# 仮設保管設備の廃止及び平成32年度までの 放射性固体廃棄物等の想定保管量と保管容量の反映について

2019年10月15日

東京電力ホールディングス株式会社

表-3 一時保管エリアA1, A2に係る確認項目

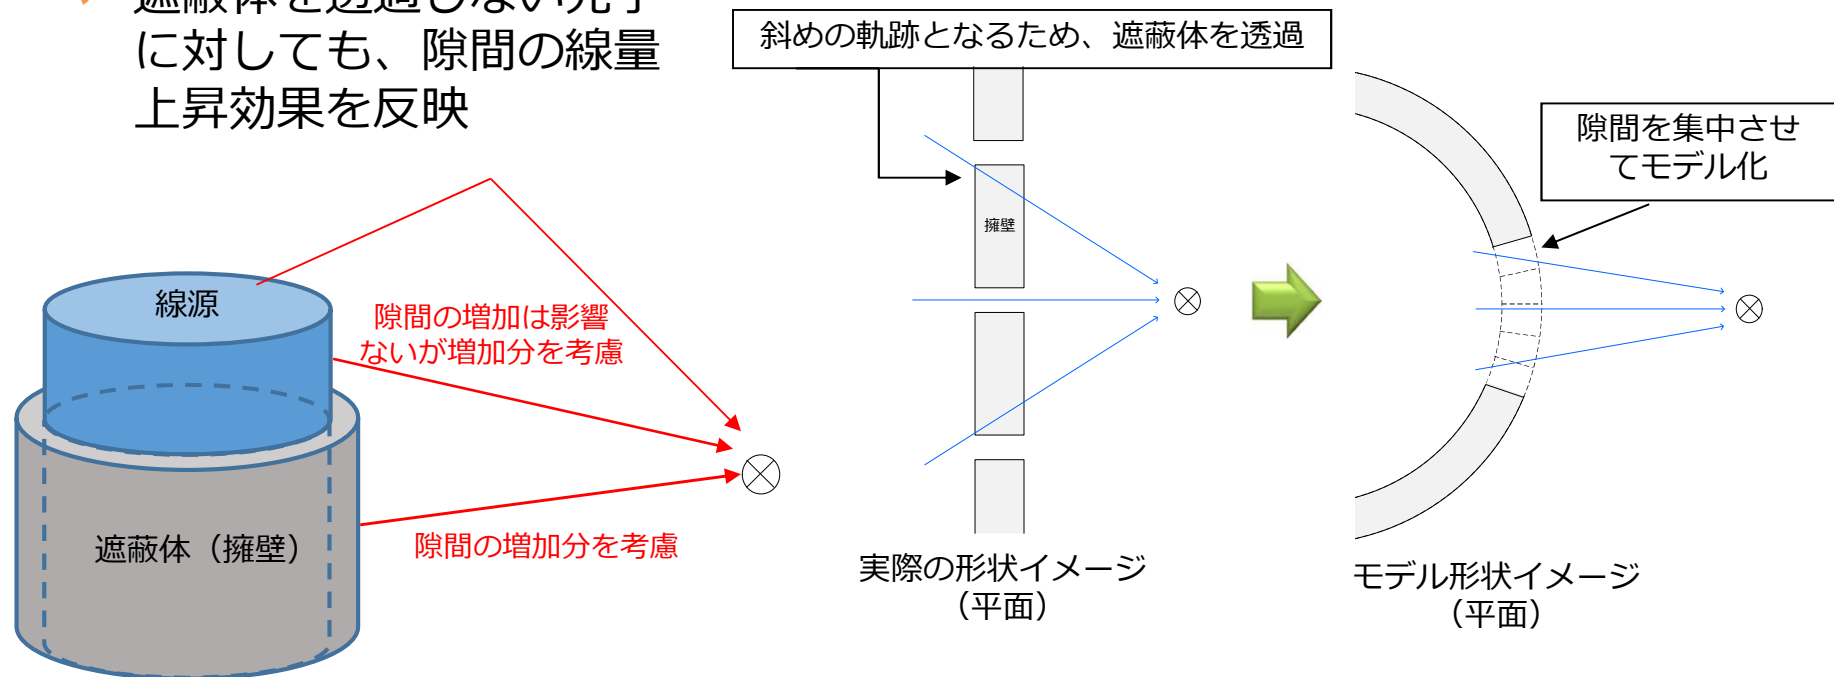
**ご質問：擁壁間の隙間は、何mm以下とするのか？**

**回答：敷地境界線量への影響に鑑み、20mm以下とします。**

- ✓ 擁壁間は20mmの隙間があると仮定し、隙間では遮蔽効果を考慮しない
- ✓ すべての隙間は線源－評価点間に集中するものと仮定  
⇒線源－評価点間に隙間が合致している可能性は低い。さらに線源－評価点間以外の隙間を通過して、遮蔽体を透過せず評価点に到達する光子は無いことから、保守性を担保
- ✓ 遮蔽体を透過しない光子に対しても、隙間の線量上昇効果を反映

線源（廃棄物）からの見え角（平面図）

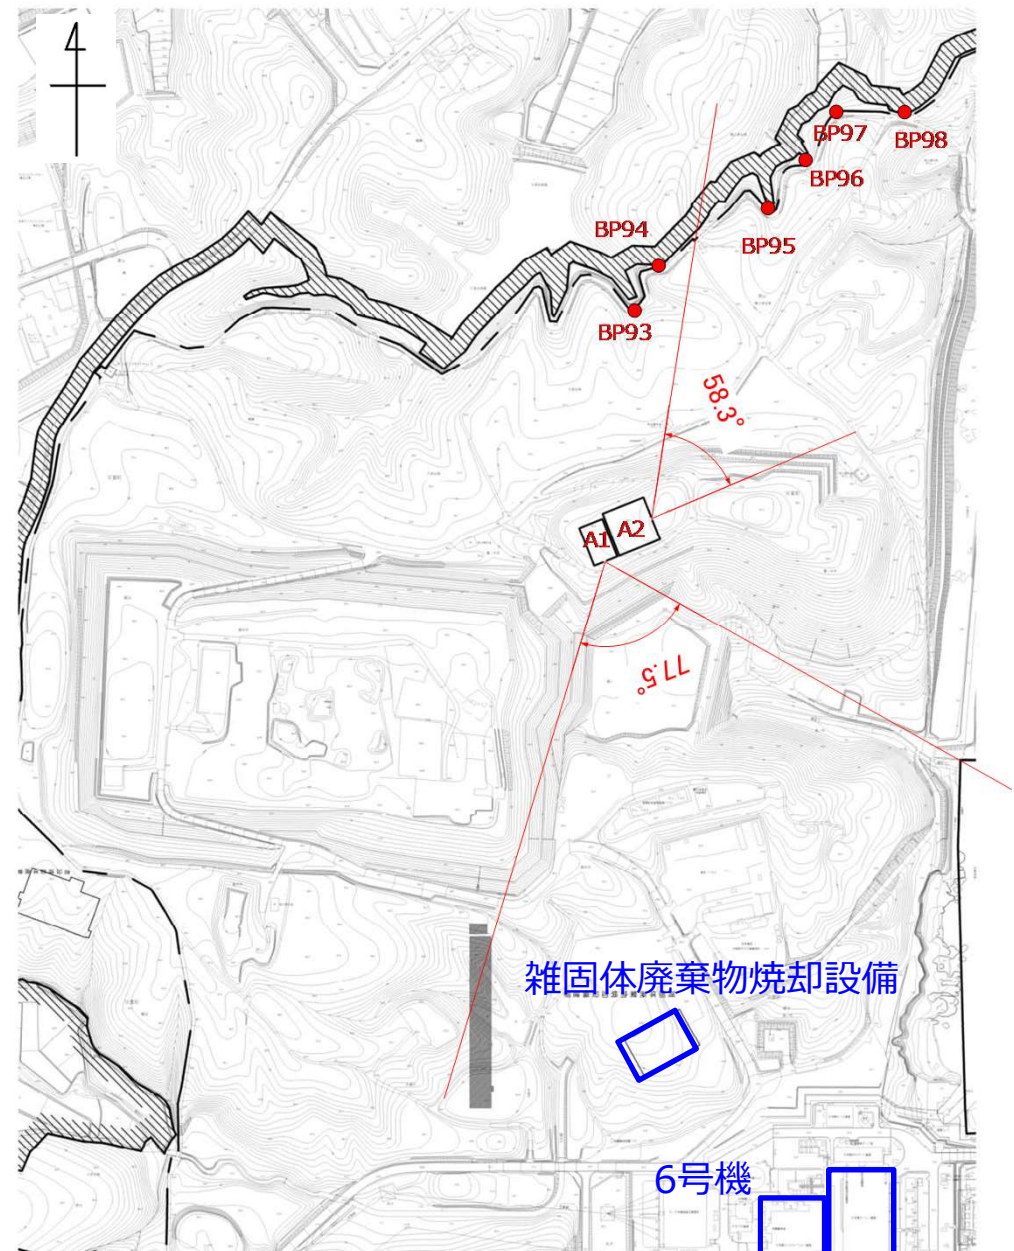
**ご質問：搬出入用の遮蔽欠損の影響で、敷地境界の最大線量評価点が変わることはないのか？**

**回答：遮蔽欠損を考慮しても、最大線量評価点は変わりません**

- ✓ 擁壁のリブ部分（長さ2,500mm）には廃棄物を置くことができない  
よって擁壁より2,500mm離れた場所に、線源である廃棄物を配置する
- ✓ 開口はトラックの搬入等を考慮し、擁壁2枚分（4,010mm）設ける
- ✓ 線源から敷地境界に対して、見え角を算出
  - ・エリアA1は、開口向きに敷地境界が無い場合、開口中心より算出
  - ・エリアA2は、敷地境界が最も大きく見えるように、開口端部より算出

- 敷地境界に対する影響は、右図の通り
- 図よりエリアA1について、敷地境界に対しては影響しない
- エリアA2については、BP95～BP100に対して影響する  
⇒ 遮蔽体が無い場合のBP95～BP100の線量は、以下の通り

- BP95～BP100は、BP92よりも1～2桁低い線量となるため、最大線量評価点には影響しない
